Projet du « Parc éolien de Chaillac »

Installation de 3 éoliennes et d'un poste de livraison

Mémoire en réponse à l'avis de l'Autorité
Environnementale
(Avis du 17 février 2023)

Figure 2 : Statut nicheur de la Cigogne noire entre 2012 et 2022. Source : Obs'Indre

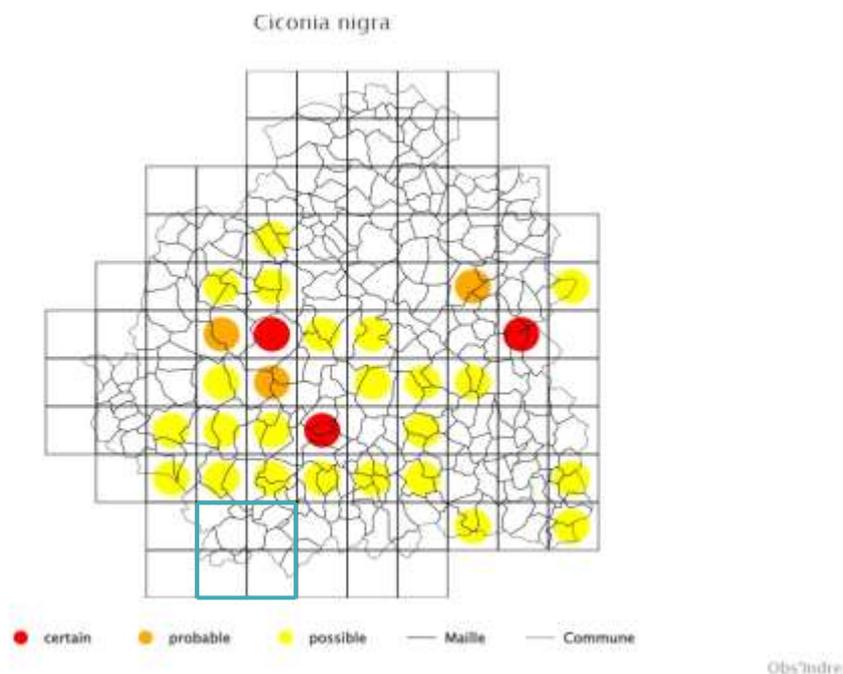
« Concrètement en termes de sensibilité, la Cigogne noire établit généralement son nid au cœur de massifs boisés et se nourrit dans les cours d'eau et les mares. Ces milieux sont présents sur l'aire immédiate ou à proximité, l'espèce est donc sensible à la destruction de ses habitats dans le cadre de ce projet. **Toutefois, l'unique observation sur le site laisse présumer qu'elle ne le fréquente que très ponctuellement, d'autant plus que, comme présenté précédemment, elle utilise un vaste territoire pour s'alimenter** ».

De plus, les données bibliographiques plus récentes que les données présentées dans l'Etude d'Impact et qui concernent cette espèce n'évoquent aucun statut nicheur de la cigogne noire à proximité directe du site, et même au sein des mailles de 10km*10km sur laquelle sur trouve la commune de Chaillac. Ainsi, depuis 2012, aucun indice de nidification n'a été mis en avant.

Ainsi, à la vue de l'ensemble de ces éléments issus des inventaires et de la bibliographie, il semble peu probable que la cigogne noire niche sur le site.

De plus, le délai de réponse imposé pour répondre au présent avis de la MRAe était trop restreint pour permettre la mise en place un processus de recherche d'éventuels nids de cigognes noires à l'intérieur ou à proximité de la ZIP. En revanche, du fait des enjeux liés à cette espèce, il est envisagé ici la prise de mesures complémentaires

Figure 5 : Schéma extrait du volet milieux naturels de l'étude d'impact, page 186

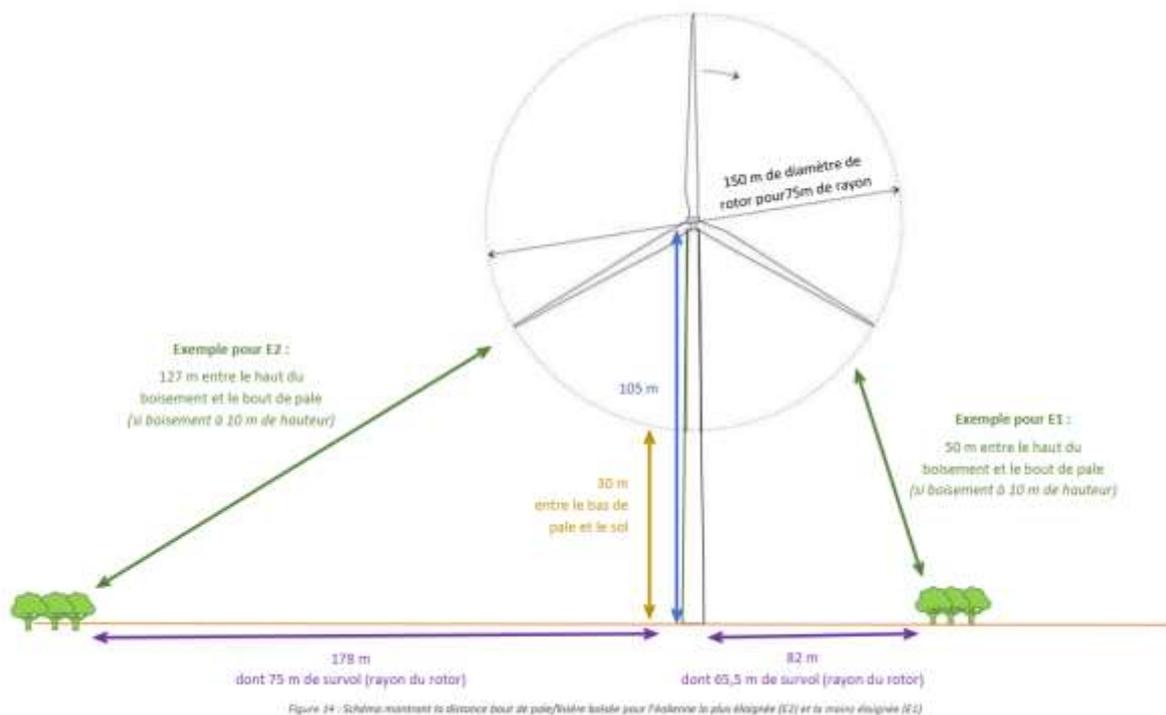
« L'autorité environnementale recommande de revoir la démarche d'évitement par la proposition de localisation et d'implantation du parc éolien permettant le maintien d'une distance d'au moins 200 m entre les bouts de pales et les haies et lisières boisées. »

L'extrait suivant illustre que cette distance est celle qui doit être prise en compte pour la définition des enjeux :

Cette considération a bien été prise en compte dans le choix de l'implantation et notamment pour la localisation des mâts dans les zones où le risque de collision est faible pour les chiroptères, comme l'illustre l'extrait ci-dessous.

En conclusion, à la vue des différents éléments du dossier cités précédemment, il peut être considéré que la distance aux lisières est suffisante et qu'aucun des mâts n'est situé dans une zone affichée comme à enjeux modérés. De plus, il semble évident à la lecture de ces extraits du dossier que l'implantation a été définie de manière à réduire de manière significative les risques de collision pour les chauves-souris. L'implantation des éoliennes a été choisie dans l'unique secteur ouvert (culture) dépourvue de haies favorables à proximité directe, privilégiant également en amont l'évitement des zones humides.
